5.4. Konstruktion und Rahmenbedingungen der Varianten

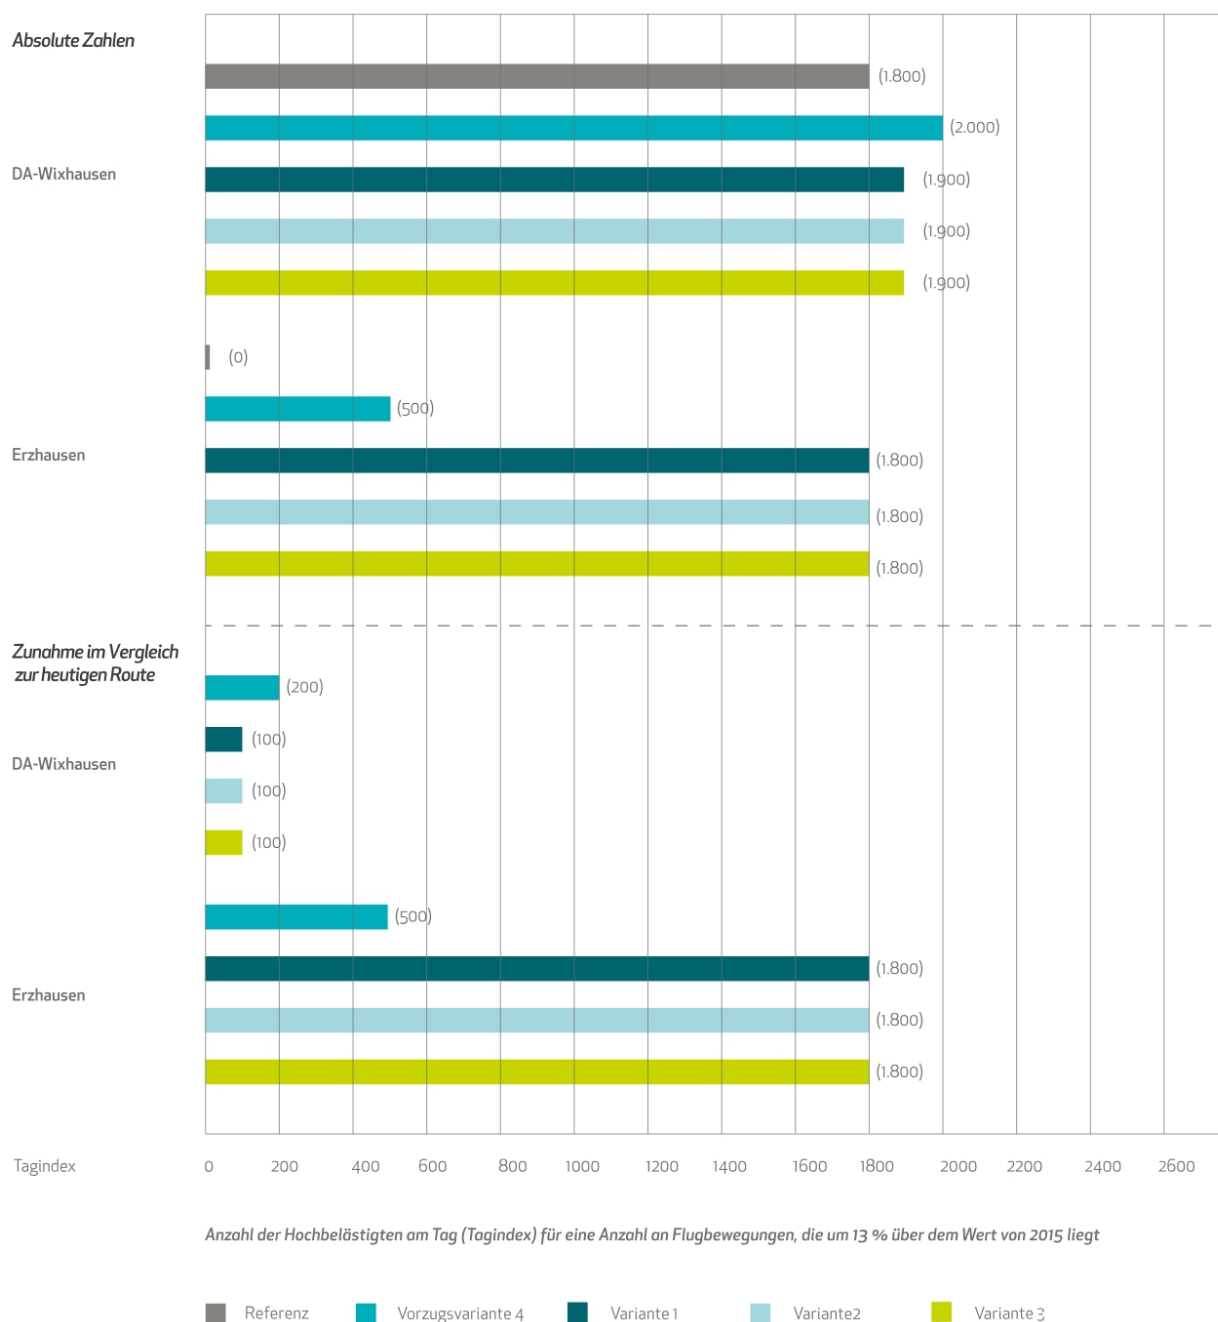
Warum sind die Varianten, die mittig zwischen Erzhausen und Darmstadt-Wixhausen hindurchgeführt werden, lärmtechnisch ungünstiger als die Variante 4?

Für den Bereich Darmstadt-Wixhausen und Erzhausen bedeutet jede über Variante 4 hinausgehende Nordverschiebung einen Gesamt-Anstieg der Zahl der Hochbelästigten (siehe zum Begriff Antworten in Kap. 5.1). Ursache hierfür ist, dass Darmstadt-Wixhausen bereits heute größtenteils im Indexgebiet liegt und sich das durch eine Nordverschiebung nicht wesentlich ändern würde – in Erzhausen aber eine deutliche Zunahme stattfände. Eine noch größere Entfernung zur neuen Route würde meist keine weitergehende Reduzierung der Hochbelästigten bewirken. In der Summe zeigt sich bei Variante 4 (Route über dem Norden von Darmstadt-Wixhausen) die geringste Zusatzbelastung: etwa 1.000 zusätzliche Personen weniger als bei den mittiger liegenden Variante 1 bis 3.

Der Grund dafür: Die Zahl der Hochbelästigten in Erzhausen steigt bei einer Nordverschiebung schnell an, von ca. 500 bei Variante 4 auf über 1.700 bei den mittigen Varianten (1–3). Gleichzeitig nimmt die Anzahl von hoch belästigten Wixhäuser Bürgern bei einer Verschiebung nach Norden nicht in gleichem Maße ab (Bei Variante 4 wären es 2.000 und bei den mittigen Varianten (1–3) etwa 1.900 Hochbelästigte. Eine Verbesserung um 100 Hochbelästigte in Darmstadt-Wixhausen stünde mithin einer Verschlechterung um 1.200 Hochbelästigte in Erzhausen gegenüber.^[1] Diese Bilanzierung beruht auf den Zahlen für den Tagindex und auf einer Zahl an Flugbewegungen, die um 13% höher liegt als 2015. Sowohl für eine deutlich höhere Anzahl an Flugbewegungen als auch für den Nachtindex sind die relativen Unterschiede zwischen den Varianten im Hinblick auf Wixhausen und Erzhausen vergleichbar. Dies gilt gleichermaßen für die Variante 5.
